【正誤表】 2019_5_23日現在 合計2か所

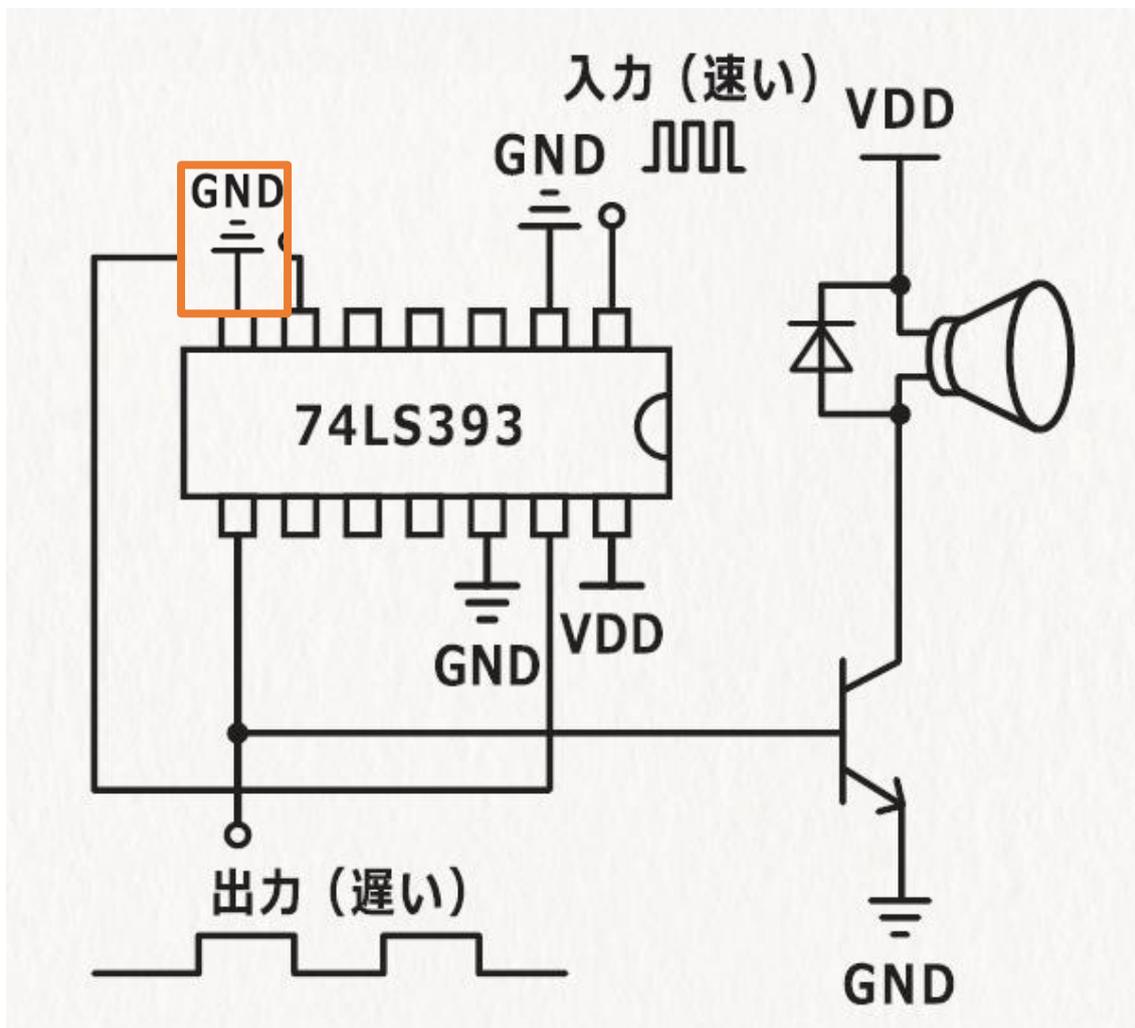
2. Chapter 3 (p15) ブレドボード図のスイッチ回路の位置（下図中オレンジの部分）を全て左へ1穴ずらす。

※ブレドボード図の 25-30 ラインとなっているが、図中では 29 までしかなかったため、上部の赤囲みの部分がスイッチの動作を阻害してしまう。

※ブレドボードの図に関しては、本スタートブック全体を通して同様の修正をお願いします。
